Uczestnicy postępowania

Specjalistyczny Szpital Wojewódzki w Ciechanowie otrzymał o wykonawcy zapytania dotyczące treści SWZ. Przedstawiamy poniżej treść zapytań z odpowiedziami zamawiającego:

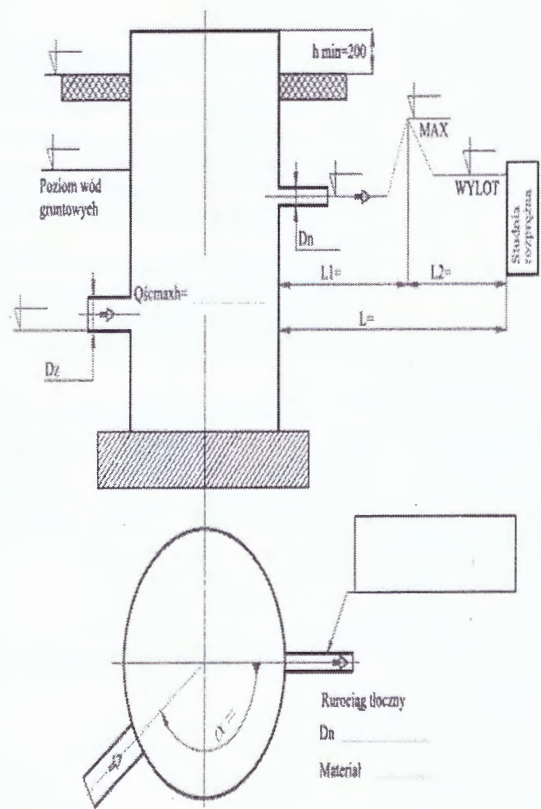
6. W nawiązaniu do odpowiedzi nr. 65 z dnia 12.10.2021 r. oraz dołączonego załącznika nr 6 – zwracamy się do Zamawiającego o ponowny dobór przepompowni ścieków - przesłany dobór jest nie do zaakceptowania. Prosimy o wypełnienie poniższej tabeli oraz schematu zgodnie ze stanem obiektu i/lub założeniami projektanta:

Parametry przepompowni	
Maksymalny dopływ ścieków	Qs
Rzędna terenu	Rt
Rzędna dna rurociągu dopływowego	Rn1
Średnica rurociągu dopływowego	D1
Kąt rurociągu dopływowego (licząc od tłocznego w prawo)	$\alpha 1$
Rzędna dna rurociągu dopływowego	Rn2
Średnica rurociągu dopływowego	D2
Kąt rurociągu dopływowego (licząc od tłocznego w prawo)	$\alpha 2$
Rzędna dna rurociągu dopływowego	Rn3
Średnica rurociągu dopływowego	D1
Kąt rurociągu dopływowego (licząc od tłocznego w prawo)	$\alpha 1$
Rzędna osi rurociągu tłocznego	Rt
Rzędna kolektora tłocznego	Rkt
Rzędna posadowienia zbiornika	Rp
Wysokość zbiornika	H <sub>z</sub>
Średnica zbiornika	D <sub>w</sub>
Parametry pomp	
Producent – typ – moc	kW
Wydajność	l/s
Podnoszenie	m
Układ tłoczny	
Pion tłoczny	D <sub>n</sub>
Rurociąg tłoczny (średnica/długość/różnica wysokości)	D <sub>n</sub> /m

Obieg płuczący (tak/nie/specjalne wymagania)	
<b>Sterowanie</b>	
Układ sterowania (pływaki, sonda hydrostatyczna, inne)	
Wyposażenie dodatkowe rozdzielnic	
Wyposażenie dodatkowe przepompowni

Rurociąg nappasa ścieków  
 Dz \_\_\_\_\_  
 Material \_\_\_\_\_  
 Maksymalny godzinowy napływ ścieków l/s \_\_\_\_\_  
 Długość rurociągu tłocznego m \_\_\_\_\_  
 Ilość kolan na rurociągu tłocznym sztuk \_\_\_\_\_

Pompoownie wykonać należy zgodnie z projektem instalacji wod-kan i parametrami określonymi w załączniku nr 6. W uzupełnieniu przesyłamy schemat pompowni nr 1 i 2. (Załącznik nr 11)
